ESTUDO DE IMPACTE AMBIENTAL DO CAMPO DE GOLFE DA FEITORIA FENÍCIA

ADENDA

RESPOSTA AO OFÍCIO N.º S02296-201405-AMB DA CCDR
ALGARVE

JULHO DE 2014

Gráfico 2 – Dormidas nos estabelecimentos hoteleiros por localização geográfica.

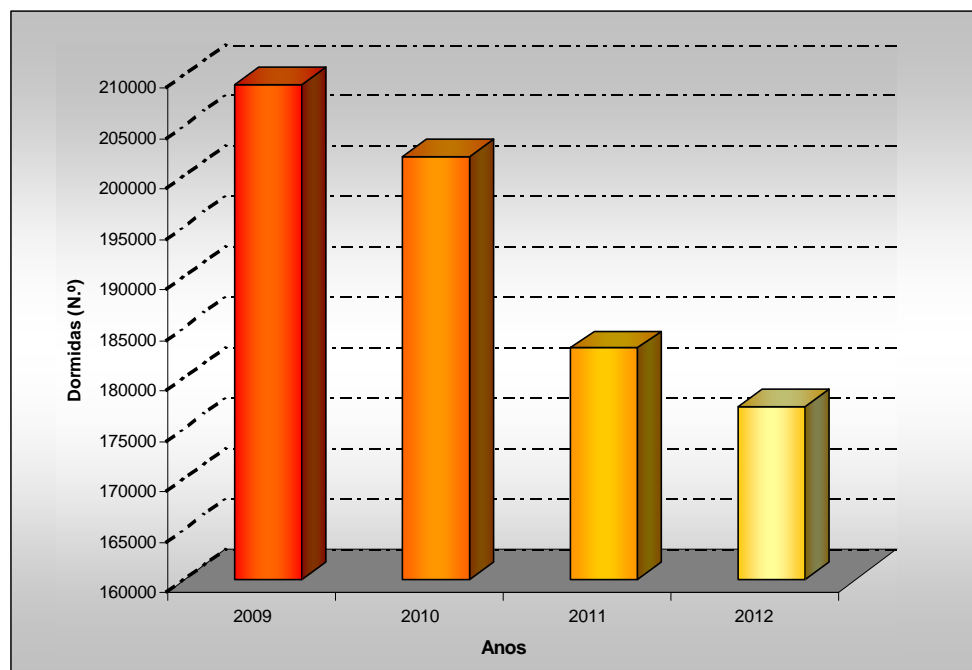
Deverão ser apresentados dados mais recentes, sobretudo no que se refere à demografia, estrutura etária e emprego.

Foi igualmente actualizado gráfico 2 relativo Dormidas nos estabelecimentos hoteleiros do conselho de Silves.

Mapa 2- Principais fontes de poluentes atmosféricos.

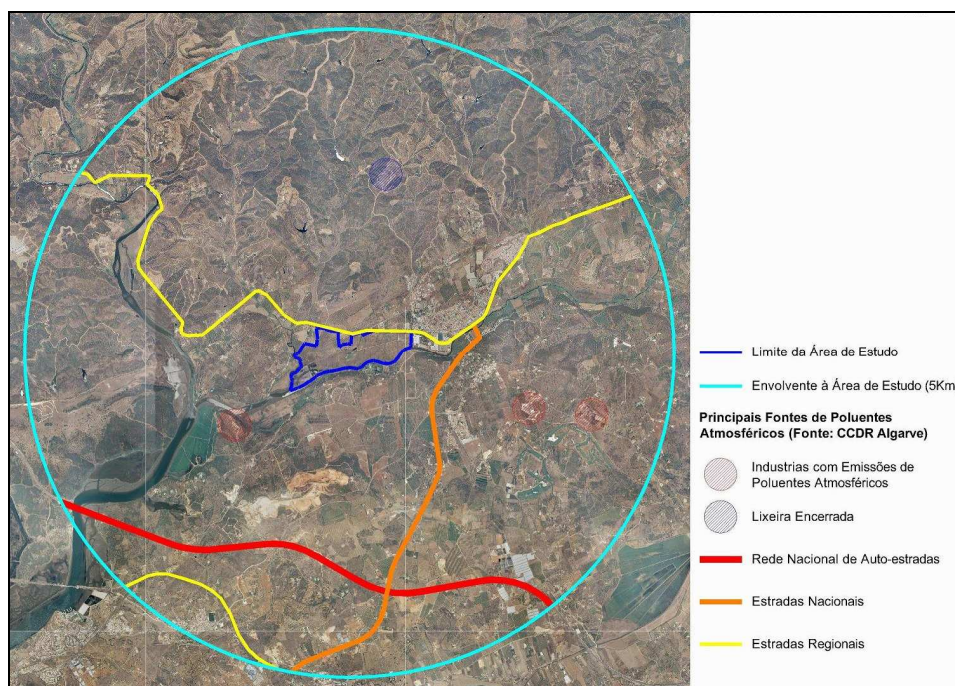
Deverá ser apresentada a caracterização da situação de referência no que se refere à identificação de fontes de poluição existentes na proximidade da área de implementação

do campo de golfe, nomeadamente vias de tráfego, fontes fixas de emissão, etc. Deverão, ainda, ser identificados possíveis recetores sensíveis, na envolvente do projecto.

Foi integrada cartografia que identifica as fontes de poluição fixa e vias de tráfego existentes na envolvente da área de projeto, bem como, foram identificados todos os recetores sensíveis.

Como resposta foram adicionados os seguintes mapas ao Anexo III.10 – Qualidade do Ar Ambiente do Estudo de Impacte Ambiental do Campo de Golfe da Feitoria Fenícia.
